**Modulo per la presentazione delle osservazioni per i piani/programmi/progetti sottoposti a procedimenti di valutazione ambientale di competenza statale**

ID: Codice procedura (ID\_VIP/ID\_MATTM):10844

Impianto per la produzione di energia elettrica da fonte eolica, costituito da 6 aerogeneratori della potenza complessiva di 37,2 MW, un sistema di accumulo da 25 MW e relative opere connesse in località "Rempillo" nel comune di Pitigliano (GR).

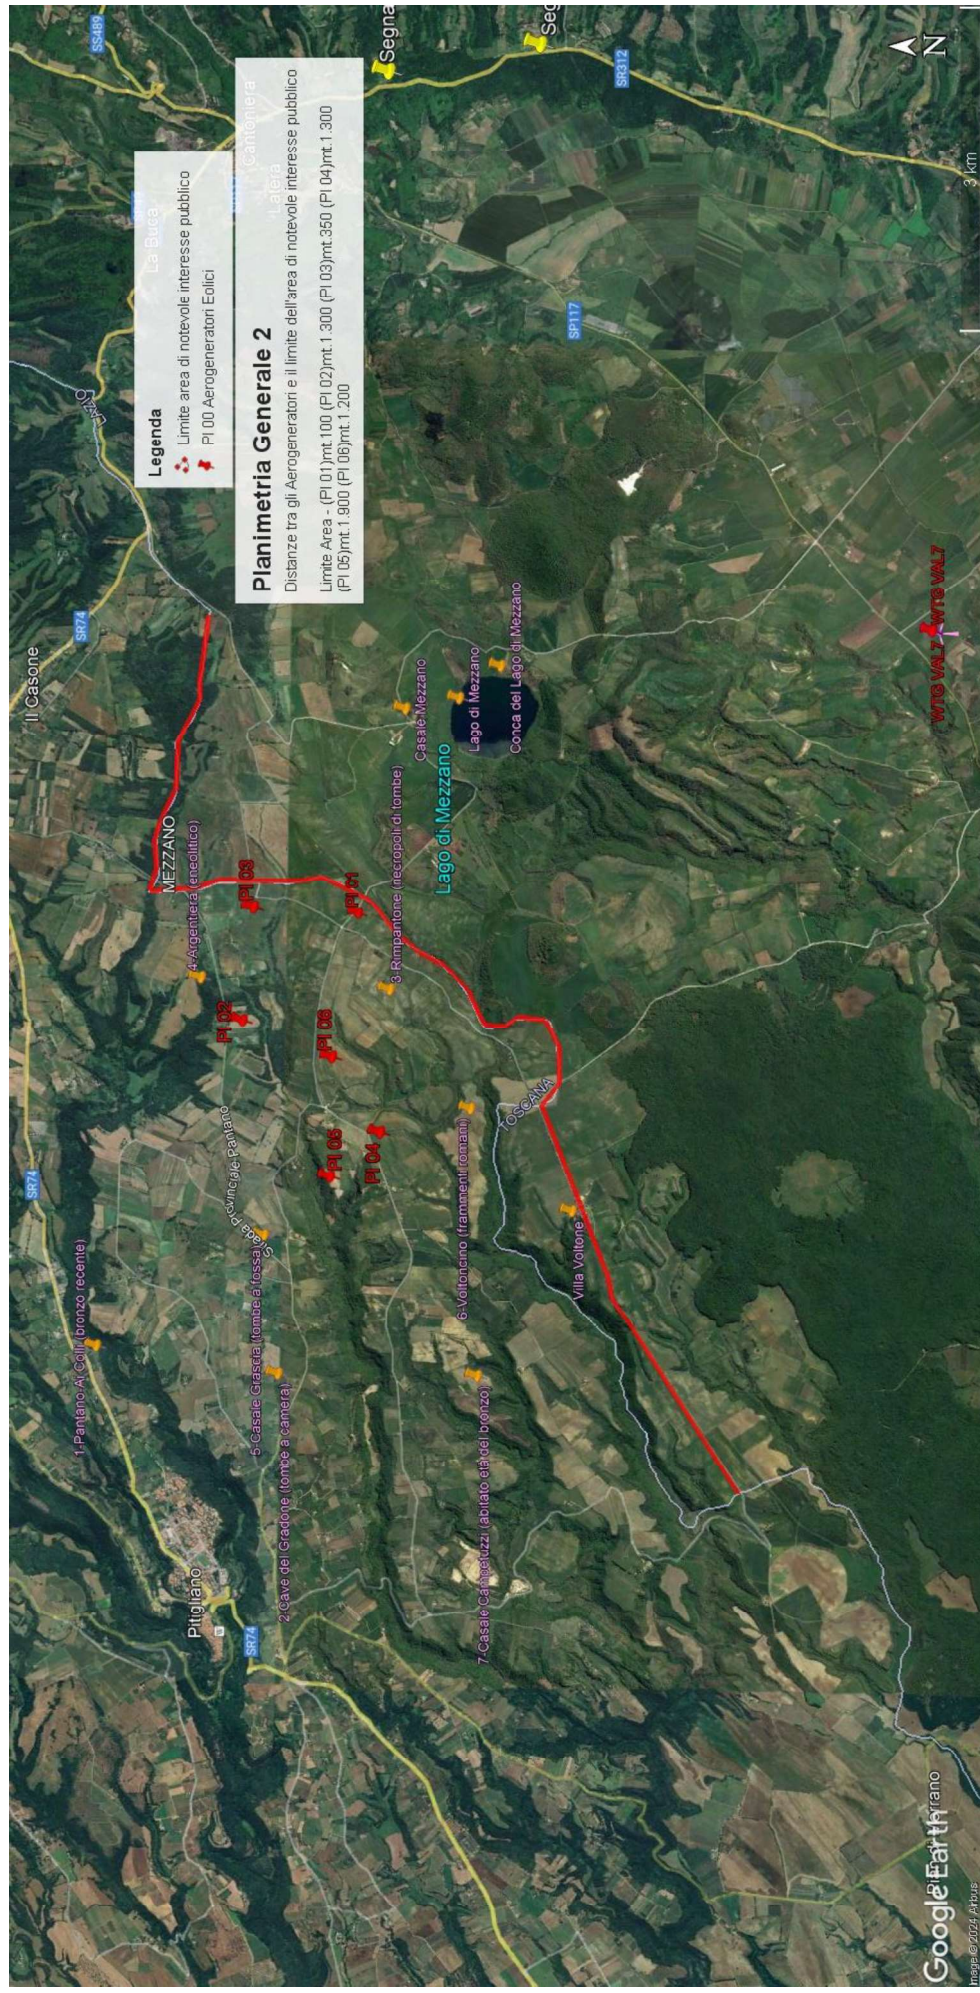
In sintesi, visti l'art. 20 comma 8 lettera c) quater del D.Lgs n 199/2021 e le Linee guida nazionali appena citate, considerato l'enorme impatto dell'impianto eolico industriale denominato "Rempillo" sulla zona paesaggistica di notevole interesse pubblico ben individuata nelle immagini n.1 e n. 2 e sui Beni Culturali evidenziati nell' immagine n. 3 dell'Allegato alle presenti Osservazioni, per la collocazione delle pale P04 e P05 direttamente all'interno del perimetro di un'area archeologica e per gli impatti anche sull'area intermedia e vasta dei pregiati territori laziali della Tuscia settentrionale e in particolare di quelli del pitiglianese ricco di emergenze agricole, naturalistiche, storiche e archeologiche del periodo etrusco ma non solo, si chiede che venga negata l'autorizzazione all' insediamento dell'impianto eolico denominato "Rempillo".

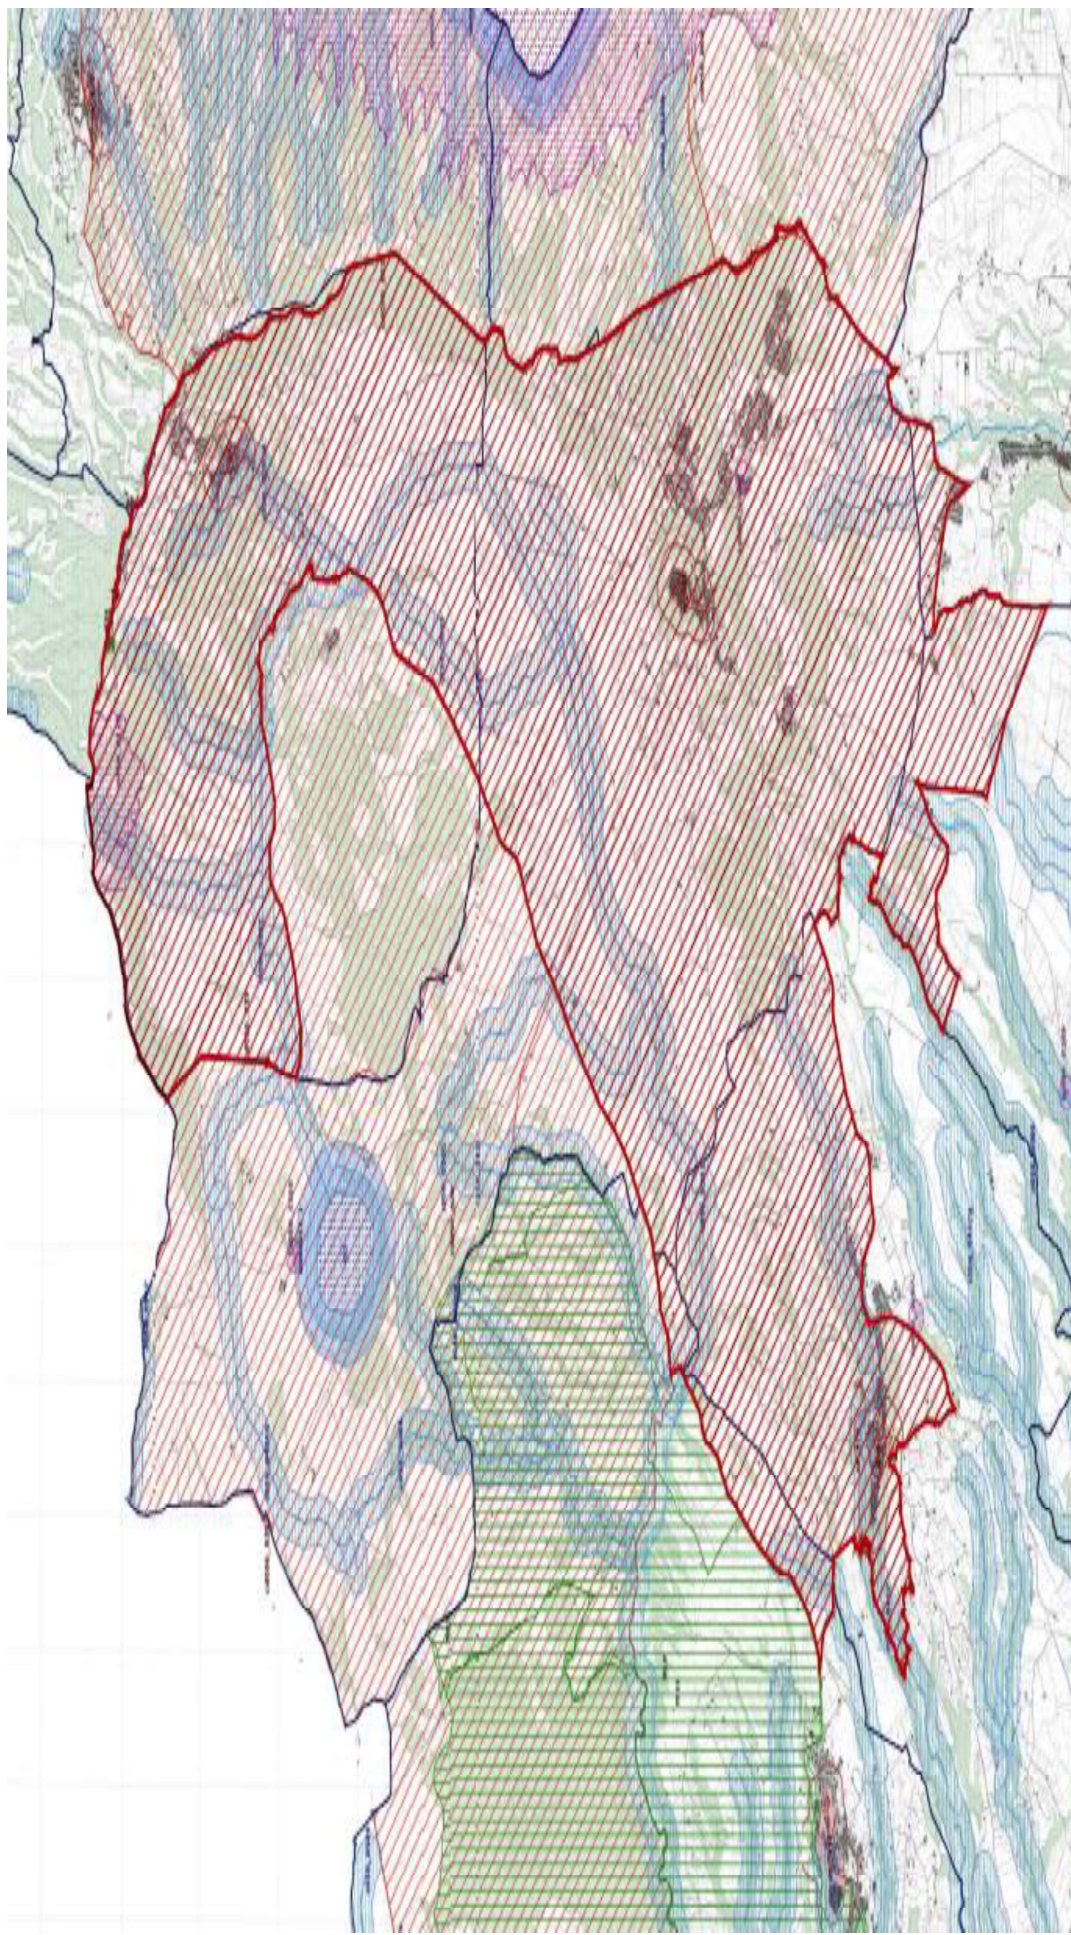
Tornando alla questione di legittimità, alla luce del combinato disposto dal "vincolo sul patrimonio paesaggistico (artt. 136 e ss. e 142 del decreto legislativo n. 42/2004 e ss.mm.ii.) e sui beni culturali" (artt. 10 e ss. del decreto legislativo n. 42/2004 e ss.mm.ii.) e dal comma 8 lettera c-quarter del D.Lgs 191/2021 e ss.mm.ii si evince che, ad oggi, le aree in cui sono previsti gli insediamenti dei sei aerogeneratori dell'impianto eolico denominato "Rempillo" non sono idonee perché ricadono tutte all'interno della fascia di rispetto dei **beni paesaggistici di notevole interesse pubblico denominati "Conca del Lago di Mezzano e territorio circostante" (D.M. 22.05.1976)** comprendente anche il **vincolo "Selva del Lamone" (D.M. 22.05.1984)** tutelati dall'**art. 136 del Codice del Beni Culturali e del Paesaggio** e in particolare un aerogeneratore ( P01) è a 100 metri dal primo vincolo citato e gli altri cinque compresi in una distanza massima tra 1 km e 2 km ( vedi immagine n. 1 dell'ALLEGATO). Nella fascia di rispetto dei 3 km anche la porzione di vincolo rappresentato dalla Selva del Lamone che gode di altre importanti tutele in quanto Riserva Naturale regionale (L. 394/91 e L.R. 29/97), Zona di Protezione speciale (ZPS) insieme ai Monti di Castro collegati tra loro da una Zona di Conservazione Speciale (ZSC), il sistema fluviale Fiume Fiora-Olpeta. La Selva del Lamone oltre il vincolo paesaggistico di notevole interesse pubblico che la rende area non idonea all'installazione degli impianti FER anche nelle sue fasce di rispetto dei 3 km, gode di un'altra tutela che ne rivela l'importanza di area di importanza internazionale per l'avifauna IBA (012) che viene collegata all'altra IBA (099) Lago di Bolsena attraverso la ZPS Caldera di Latera e la ZSC Lago di Mezzano che insieme sono compresi nel vincolo paesaggistico "Conca Lago di Mezzano..." e verranno uniti dal nuovo vincolo paesaggistico "*Ambito paesaggistico, geologico e geomorfologico*

*dell'orlo della caldera di Latera e delle sue pendici interessate dai centri eruttivi periferici"* ( si veda a riguardo la proposta pubblicata sul sito del MIC in data 09/08/2023 e l'immagine n. 2 dell' ALLEGATO) all'area di notevole interesse pubblico " Conca del lago di Bolsena" (D.M. 24.10.1960). Praticamente una vasta zona che per interesse paesaggistico e naturalistico oltre che storico, archeologico e identitario rappresenta un unicum nel panorama nazionale.

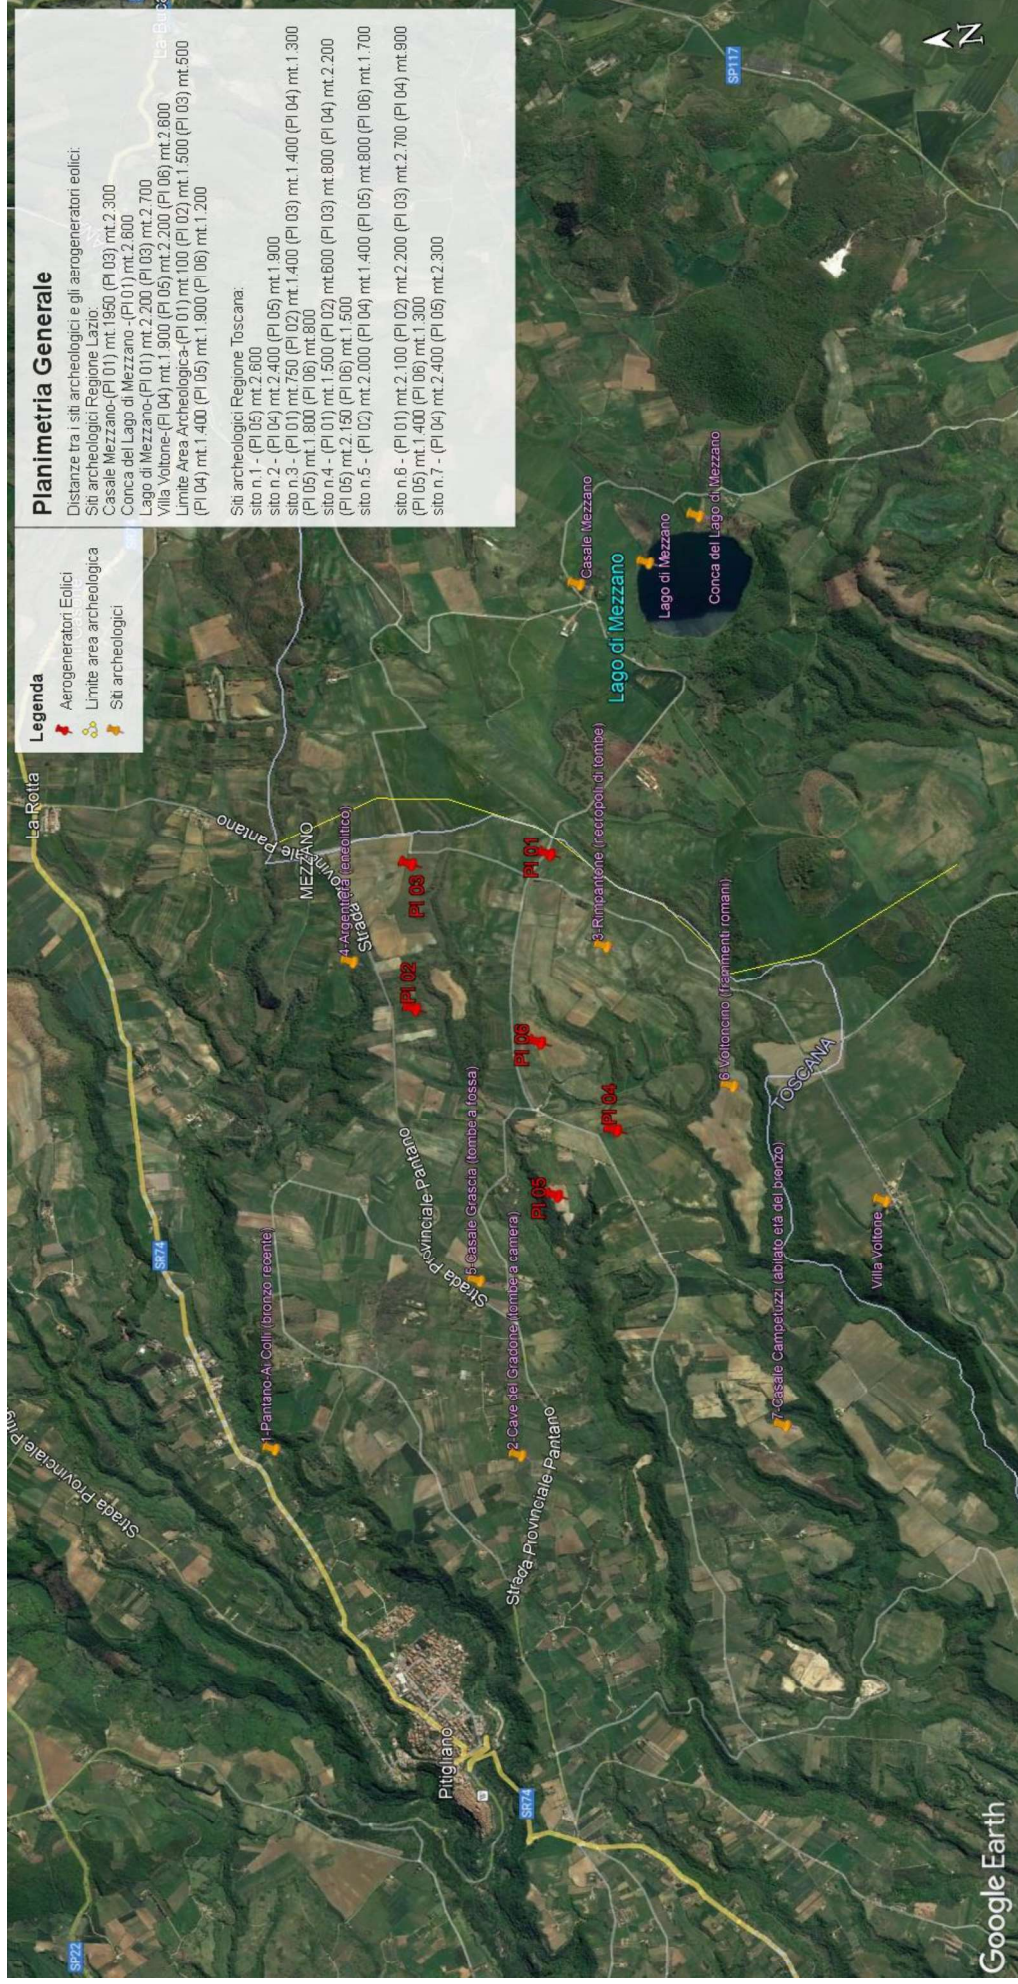
Inoltre, la zona in cui insisterebbe l'impianto eolico industriale Rempillo è compresa nelle fasce di rispetto di 3 km di diversi beni archeologici tutelati dalla parte II del Codice dei Beni Culturali (vedi Allegato, immagine n. 3). Inoltre le pale P04 e P05 ricadono all'interno di un'area archeologica che la Proponente vorrebbe cancellare per il semplice fatto che non è riportata nel documento regionale ma nel documento provinciale come meglio dettagliato nell'Osservazione n. 5. Alla luce di quanto documentato appare chiaro quindi che la collocazione dell'impianto non ha tenuto conto alcuno dei vincoli dell'area nella quale è stato progettato e l'inserimento dell'impianto eolico nel paesaggio e sul territorio non è corretto (Allegato IV delle Linee guida nazionali di cui al D.M dello Sviluppo economico del 10.09.2010).

Le zone di interesse archeologico evidenziate nell'immagine n. 3 a cui si aggiungono anche l'importante abitato protostorico di Sorgenti della Nova e Ruderì del Castello altomedioevale che si trovano a circa 4 km dalle aree in cui è stato progettato l'impianto eolico industriale. Poco più lontano i resti del castello medioevale “Morronacci”. Nell'area vasta le preziose necropoli eneolitiche (Poggi Alti) ed etrusche di Pitigliano, Sovana e Sorano.

**Immagine n. 4** Situazione di saturazione da impianti FER nella provincia di Viterbo. Non sono riportati gli impianti fotovoltaici e agrivoltaici che hanno inciso per buona parte nel cumulo di impianti FER per superare già nel 2023 gli obiettivi del PNIEC assegnati alla Regione Lazio per il 20230.

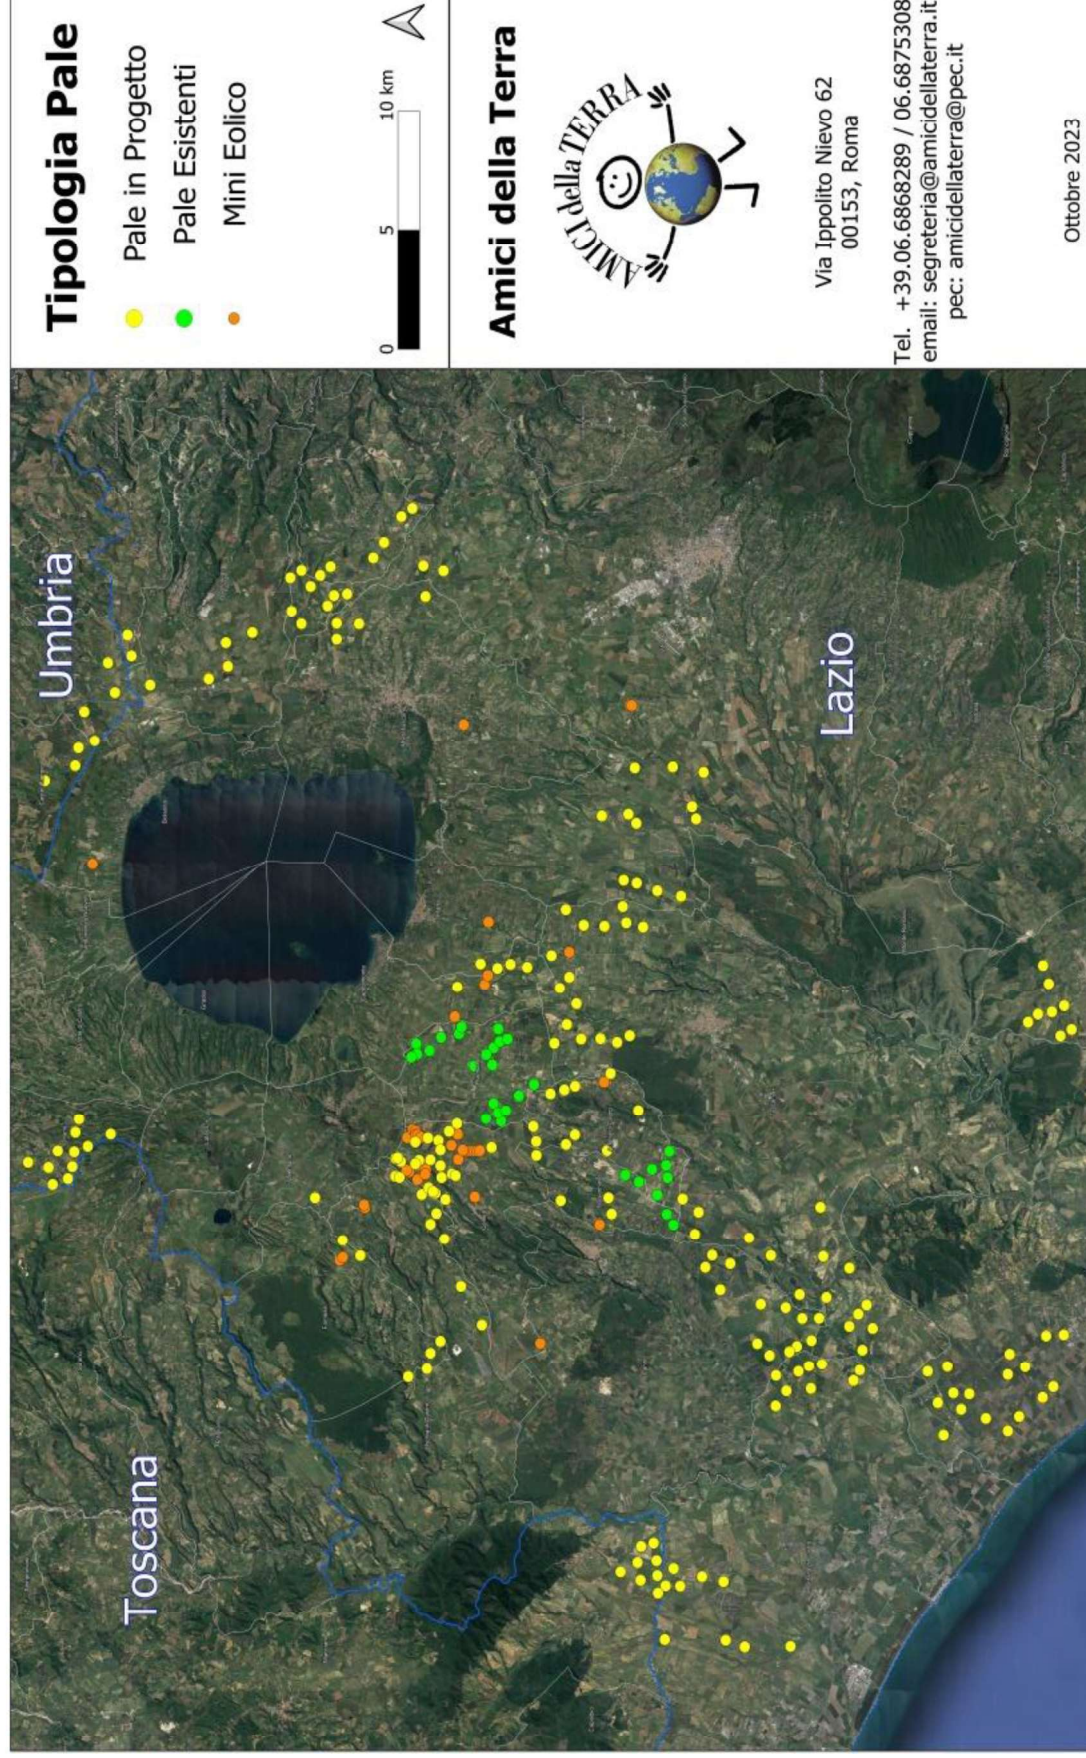
L'impianto eolico "Rempillo" pur essendo "esterno al confine provinciale e regionale ma nelle sue immediate vicinanze ( a soli 100 metri i primi due aerogeneratori) oltre ad impattare sul territorio e sulle economie di tre Comuni del Lazio ( Farnese, Valentano e Latera) si trova nelle fasce di rispetto dei Beni di notevole interesse pubblico come si è evidenziate nelle Osservazioni nn. 1 e 2 e crea anche degli impatti negativi anche sui beni naturalistici come verrà dettagliato nell'Osservazione n. 4. Inoltre andrebbe a sommarsi al già enorme cumulo di impianti eolici e fotovoltaici e geotermici che già creano una elevata criticità ambientale nella provincia di Viterbo e interferiscono anche con il territorio toscano come si può vedere dalle immagini nn. 4 e 5 dell'Allegato n. 1.
